**OBJET** : Visite d'inspection du 22 novembre 2018

## Rapport de contrôle de l'inspection des installations classées

L'inspection a porté sur l'examen du dispositif de confinement des eaux incendie des bâtiments d'entrepôt. Cet examen avait pour référence le dossier de demande d'autorisation d'extension que la société Merck Santé a adressé au préfet du Rhône en juin 2017.

**Vue n° 4 :** Zone de quai de B30.

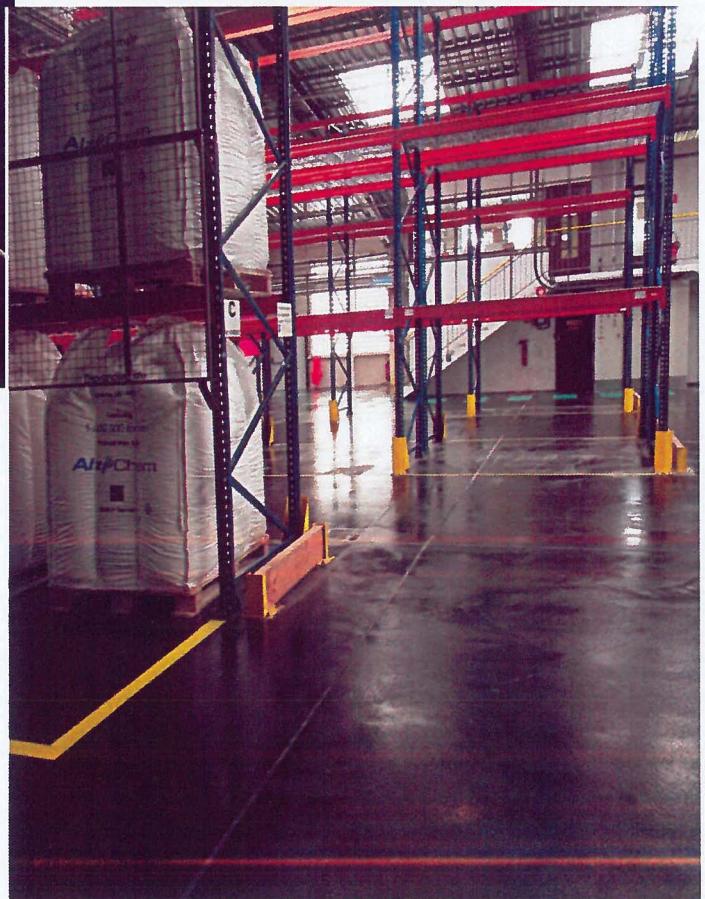
- L'exploitant annonce une capacité de confinement de 300 m<sup>3</sup>. Au vu d'une mesure effectuée sur le site internet geoportail, la surface de cette capacité est d'environ 800 m<sup>2</sup>, la hauteur de rétention doit donc être d'environ 0,4 m. Visuellement, cette hauteur apparaît atteinte (vue 4). Toutefois, l'emplacement et la hauteur du conduit d'évacuation n'ont pas été déterminés.
- Des eaux d'extinction répandues dans l'entrepôt pourraient s'infiltrer sous la porte de secours côté Ouest (vues 5).
- Le sol de l'entrepôt apparaît plat et lisse (vue 6). Il n'y a pas d'élément qui permette de s'assurer que les eaux suivront gravitairement une légère pente pour se déverser devant le quai de l'entrepôt où est située la capacité de confinement.

Hauteur d'au moins  
40 centimètres

**Vue n° 7 : Réserve d'eau incendie mise en service en 2017.**

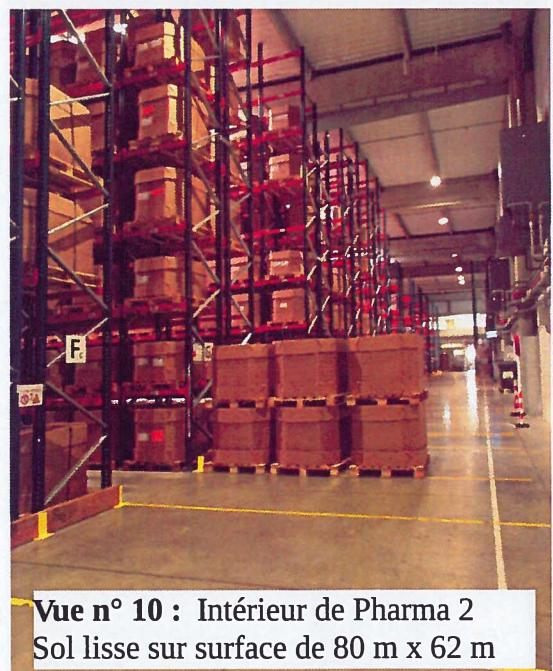
- Cette réserve est bien en place (vue 7).

**Vue n° 10 : Intérieur de Pharma 2  
Sol lisse sur surface de 80 m x 62 m**

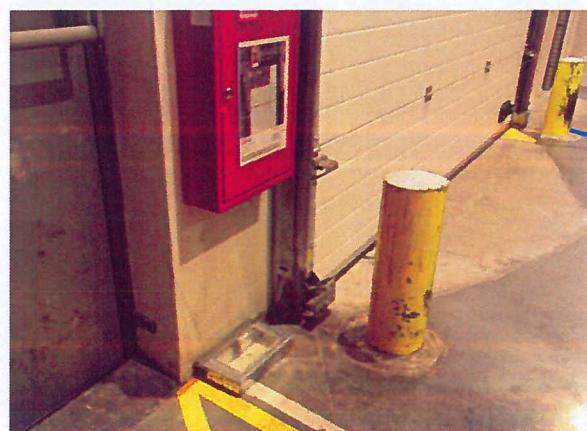
- Le sol de l'entrepôt et en béton lissé, non rugueux et est très plat (vue 10). Il n'y a pas d'élément qui permette de s'assurer que les eaux suivront gravitairement une légère pente pour se déverser devant le quai de l'entrepôt. De légers mouvements différenciés de terrain, de faibles différences de niveau (quelques centimètres) pour un bâtiment de 80 m x 62 m sont possibles et pourraient faire que les eaux incendie ne se dirigent pas préférentiellement vers la zone de quai, mais vers des portes et issues de secours.

**Vues n° 11 et 12 : Porte sud-Ouest de Pharma 2.  
Défaut d'étanchéité aux eaux incendie.**

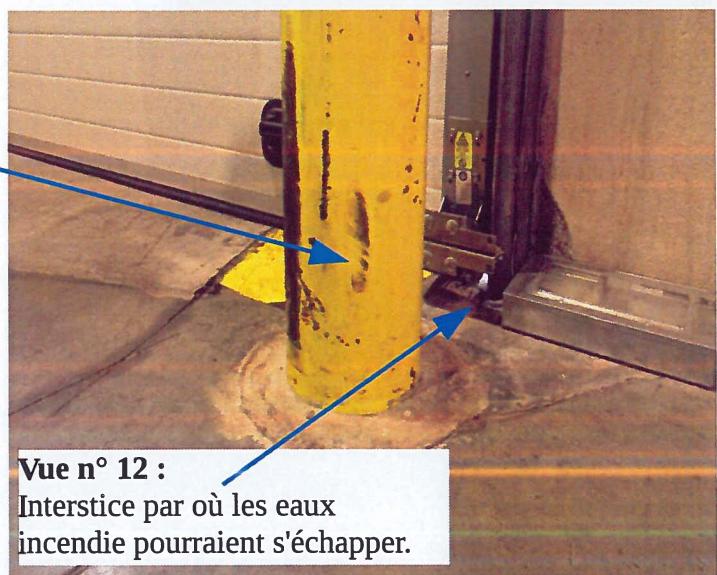
- La porte à l'angle Sud-Ouest comporte un seuil non continu et « un jour » à sa base qui permettrait aux eaux incendie de s'écouler par ce passage (Vues 11 et 12). Ces eaux seraient alors récupérées par le réseau d'eau pluviales et dirigées vers le bassin de confinement Nord-Ouest des eaux incendie (cf. annexe 3). Cette configuration est à confirmer sur la base de relevés topologiques et d'un plan des réseaux d'eaux pluviales.

**Vue n° 12 :  
Interstice par où les eaux incendie pourraient s'échapper.**

**Demande n° 3** – Au niveau des portes des et issues des entrepôts, l'exploitant doit maintenir le confinement et la direction des eaux incendie vers les zones de confinement prévues. Il rendra compte à l'Inspection des moyens mis en œuvre pour répondre à cette demande. Délai : 3 mois.

**Plan des réseaux d'eaux pluviales, angle Sud-Est du site**

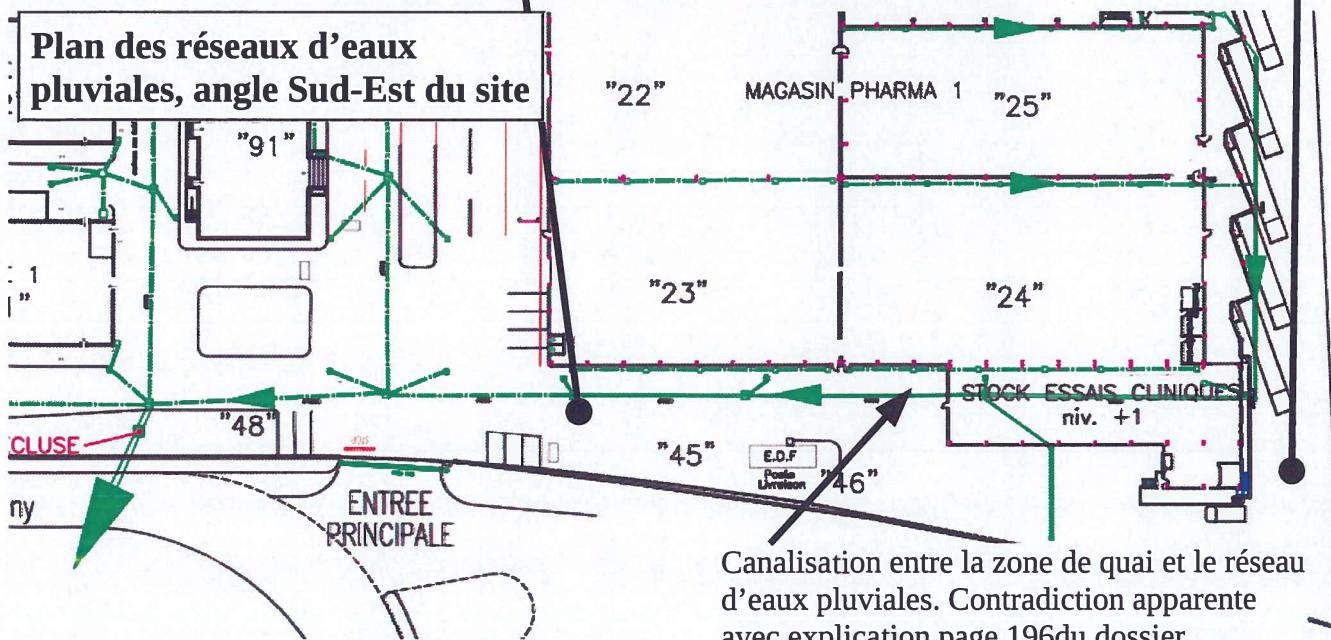
- Le dossier (EDD page 196, annexe 1 ci-jointe) mentionne que la capacité de confinement des eaux incendie de ce bâtiment est en permanence en rétention et que sa capacité s'élève à 950 m<sup>3</sup>. Ce volume de rétention est à confirmer au regard d'un plan topographique, du relevé sur ce plan de l'altitude du point d'évacuation des eaux pluviales et de l'altitude des éléments du réseau d'eaux pluviales raccordée à la zone de rétention. Ces informations doivent figurer sur ce plan.

Plan des réseaux d'eaux pluviales près de Pharma 2  
 (extrait du plan des réseaux d'eaux pluviales en annexe 5 du dossier de demande d'autorisation de jui n 2017)

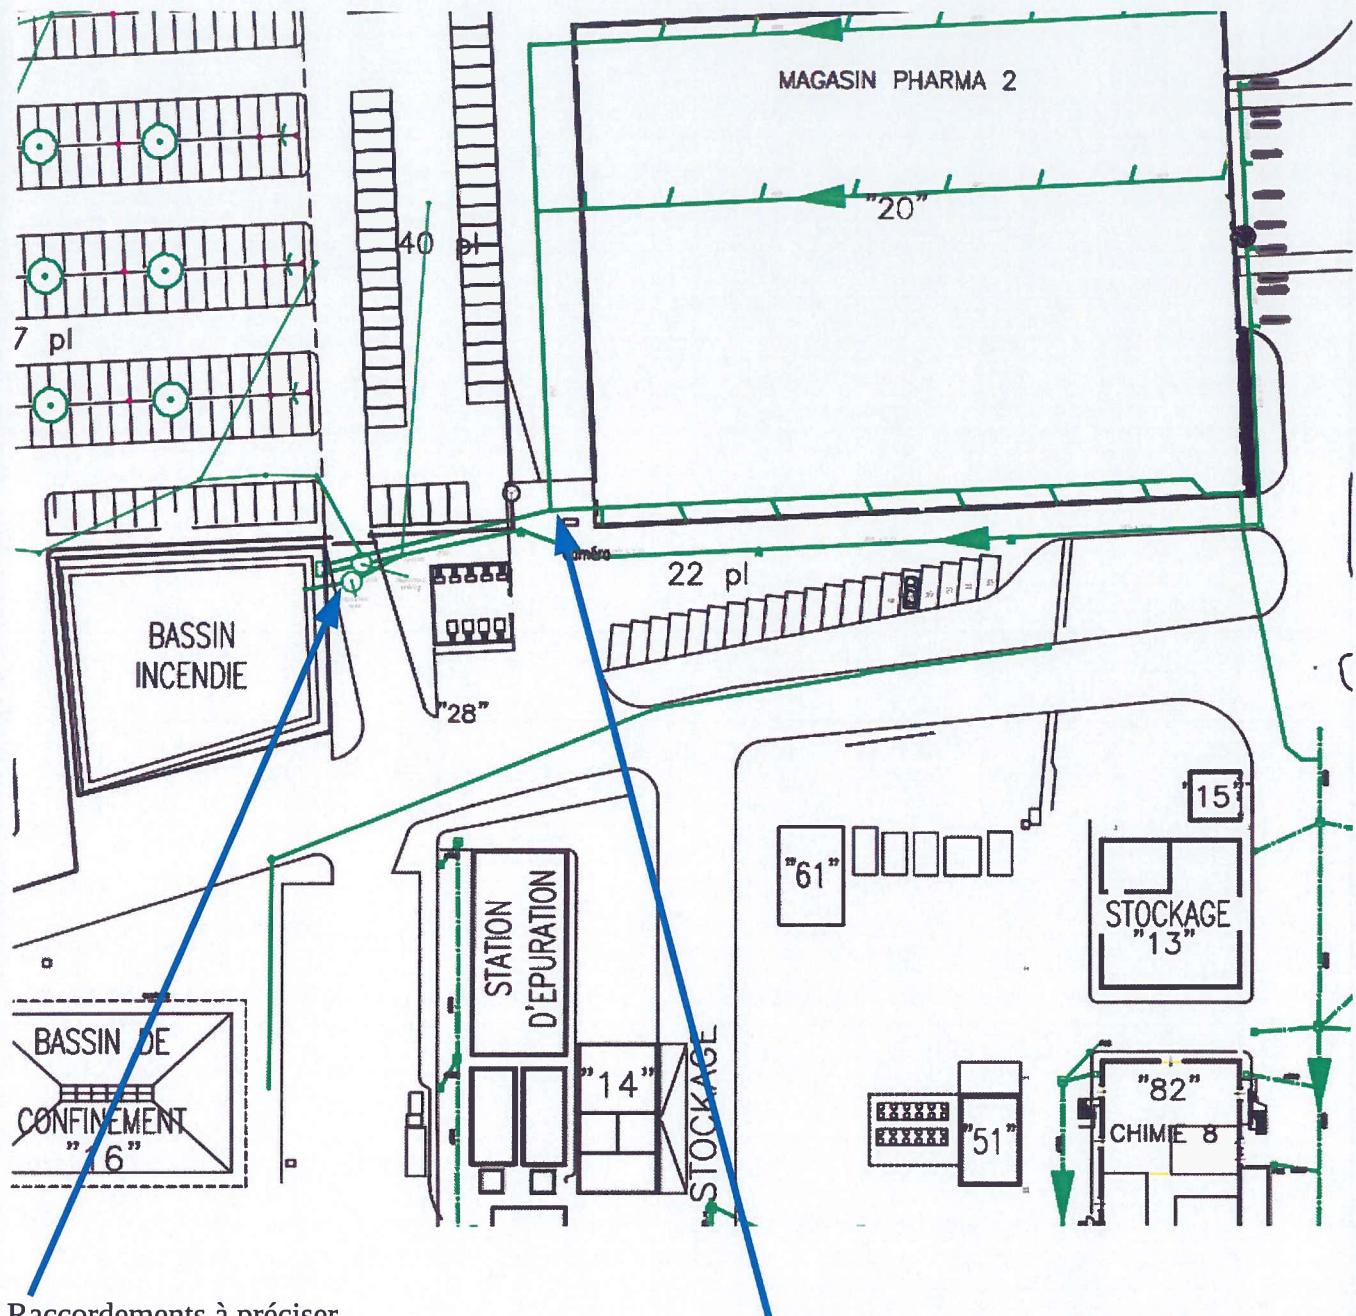
- Au vu du plan d'évacuation des eaux pluviales en annexe 5 de l'EDD (annexe 3 de ce rapport) la situation est confuse entre les eaux qui sont dirigées vers le bassin incendie et les eaux dirigées vers le raccordement au réseau eaux pluviales public près du poste de garde au Sud du site.

- Une pompe de relevage entre la zone de quai de Pharma 2 et le bassin incendie le plus proche est nécessaire du fait que les besoins théoriques de confinement des eaux incendie de Pharma 2 s'élèvent à 2 100 m<sup>3</sup> (cf. page 198 EDD). Le plan en annexe 5 de l'EDD (annexe 3) ne mentionne pas la pompe de relevage entre la rétention au niveau du quai et les canalisations en direction du bassin incendie.

- Ce bassin est bien en place (vue 9). Il vient en complément de la rétention sur le quai de Pharma 2. La vidange de celui-ci est effectuée dans le réseau eaux pluviales du site. Toutefois, le raccordement de ce bassin à ce réseau n'est pas mentionné sur le plan en annexe 5 de l'EDD (annexe 3). Le volume de ce bassin est théoriquement de 1000 m<sup>3</sup>.

Raccordements à préciser

Sens d'écoulement à préciser : vers le bassin eaux incendie ou vers le réseau d'eaux pluviales public via la vanne à l'entrée du site ?

**Demande n° 2** – *L'exploitant décrira précisément, notamment à partir d'un plan topographique le dispositif de confinement des eaux incendie et de gestion des eaux pluviales. Les altitudes des points fonctionnellement importants seront relevés (hauteur des surverses...). Les sens d'écoulement et les aires de collecte seront justifiés sur cette base. Dans ce cadre, il précisera dans quelles conditions le réseau d'eaux pluviales assure ou permet le confinement des eaux incendie (fermeture des vannes, étanchéité de ce réseau....).* Délai : 3 mois.
